改善箇所説明図

基準不適合発生箇所

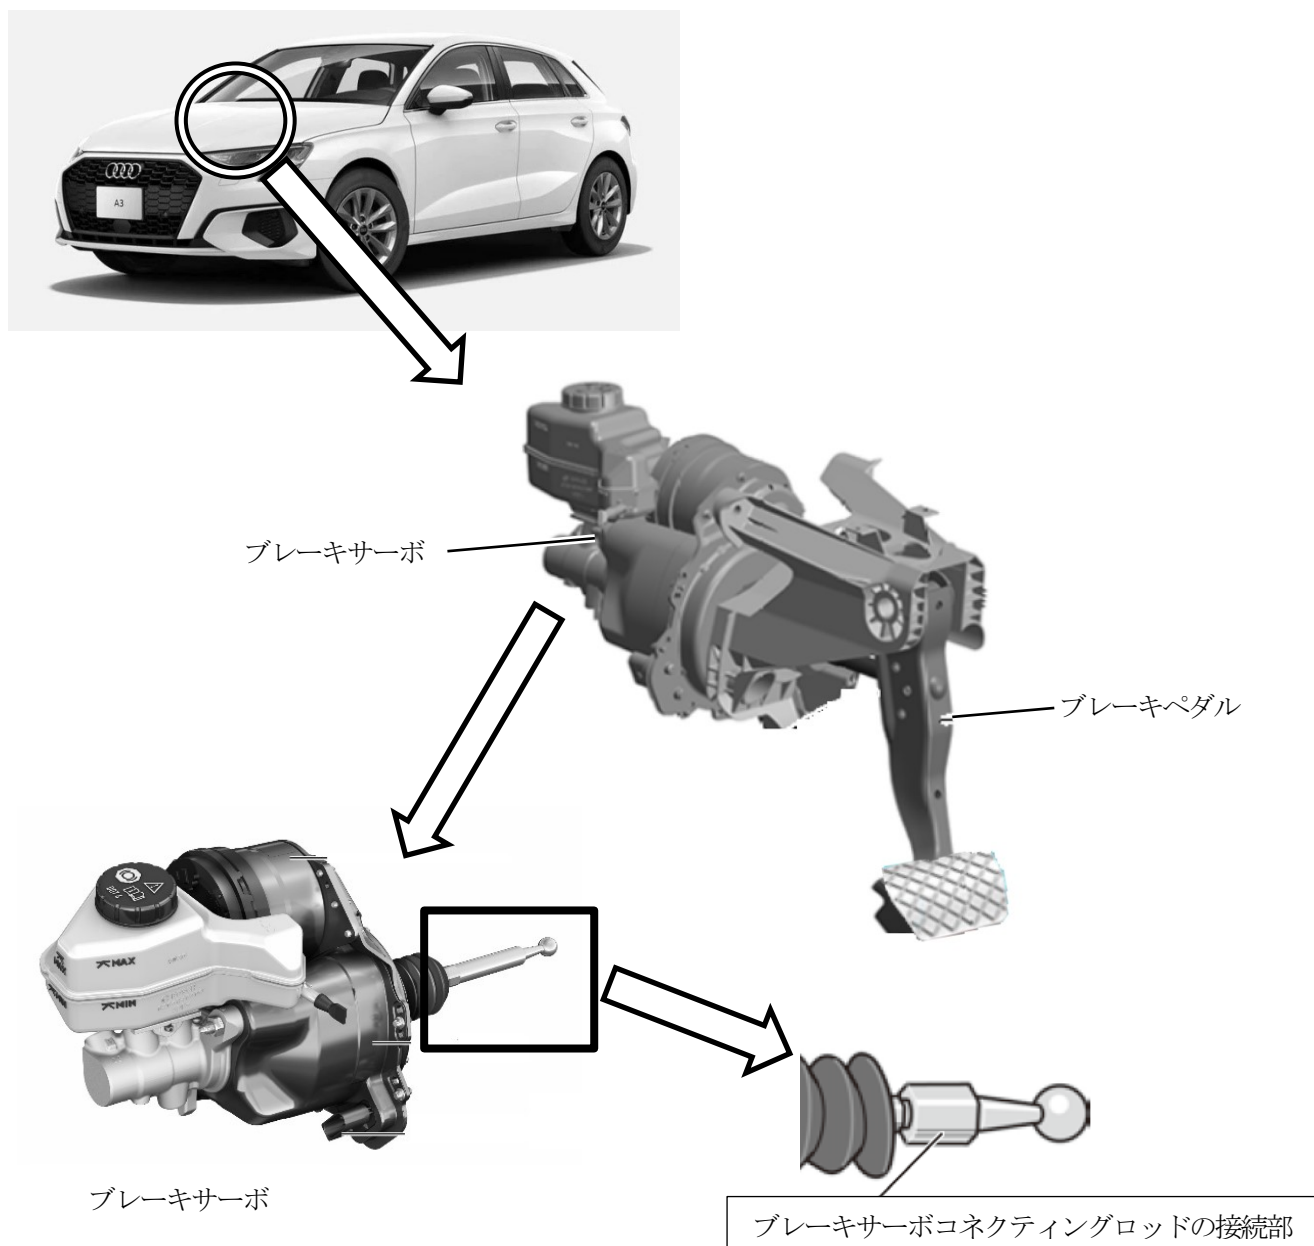
ブレーキサーボコネクティングロッドにおいて、製造時の組付指示が不適切なため、接続部の締付けトルクが不十分なものがある。そのため、ボルトが完全に緩み、最悪の場合、ブレーキサーボコネクティングロッド先端のボルト接続部が脱落することでブレーキが効かなくなるおそれがある。

全車両、ブレーキサーボコネクティングロッド先端のボルト接続部を点検し、規定トルクで締付ける。
